意見書：基本高水の設定について (第7回流域委員会での県の説明を聞いて)

武庫川流域委員会 松本 誠委員長殿

意見書：2004年の武庫川および他流域の水害の教訓

第9回流域委員会
資料4-3
奥西委員提供

武庫川の基本高水の決定方法の概要

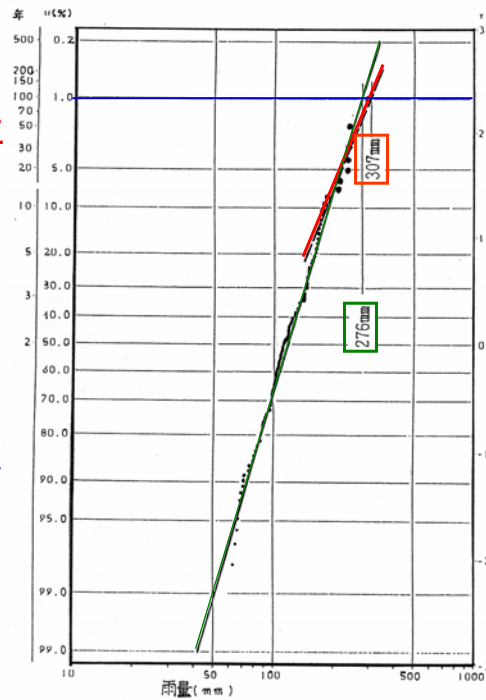
* **流量データを確率処理しているのではない**

計画降雨量を
対数正規分布法で上
位10個の資料から求
め、310mmとした。

雨量資料の全部を用い
ると、計画降雨量は約
280mmとなり、県の治
水計画よりも約30mm小
さくなる。

この値は採用された値
の約90%である。

昭和44年6月降雨

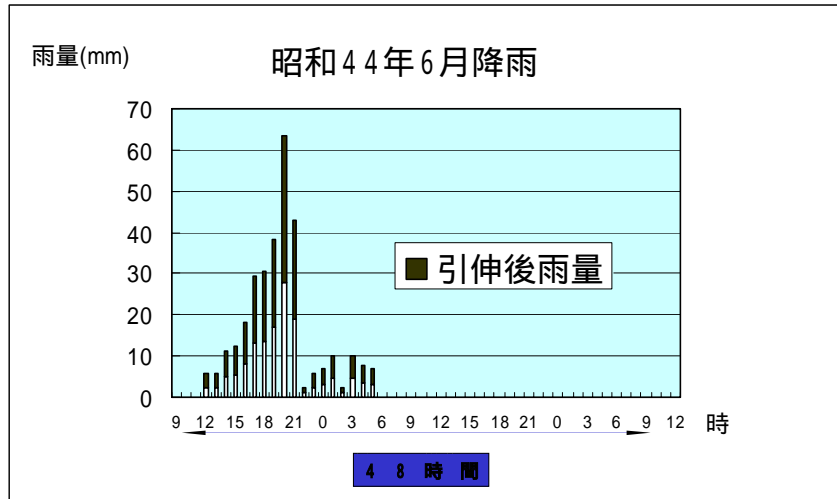
継続時間48時間以上の降雨を対象としているが、この場合は18時間、しかも引伸し率が2.26倍

武庫川のカバー率と流量の関係

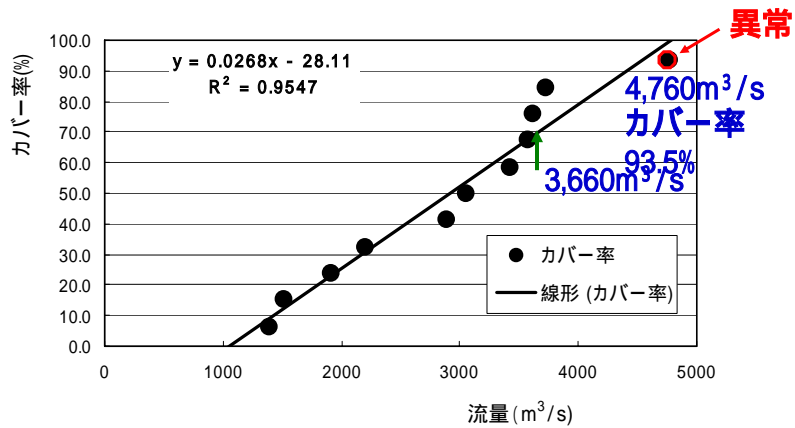
カバー率の採用に関する問題

- ・「建設省河川砂防技術基準(案)」では、**カバー率が70%**程度の流量を採用することが妥当であるとされている。
- ・カバー率70%の流量は **$3,660\text{m}^3/\text{s}$** となる。基本高水流量は**過大**。

「昭和57年計画」

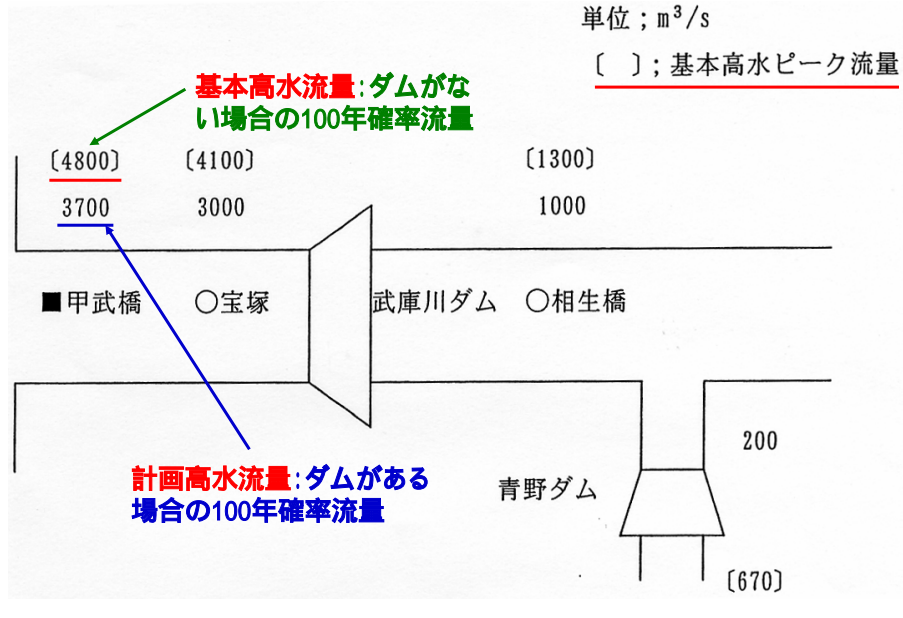
計算手法違っても結果同じ

基本高水のピーク (4800トン)

計画高水 (3700トン)

ダム容量 (950万m³) 共一致

武庫川流量配分図 (100年確率洪水)

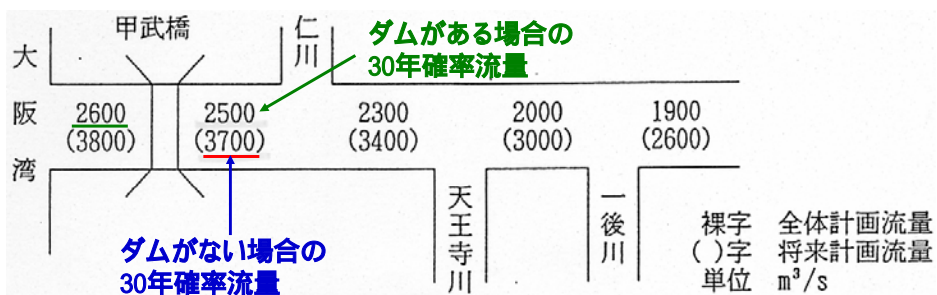
河道改修をしても、約 2,600 m³/s の確保がぎりぎりである。

例え武庫川ダムが完成しても、計画規模100年の基本計画(計画高水流量: 3,700 m³/s)を実現することは不可能である。

兵庫県の治水計画は矛盾したものであり、無責任なものである。

初めからダムを造るための計画であると言われても仕方がない。
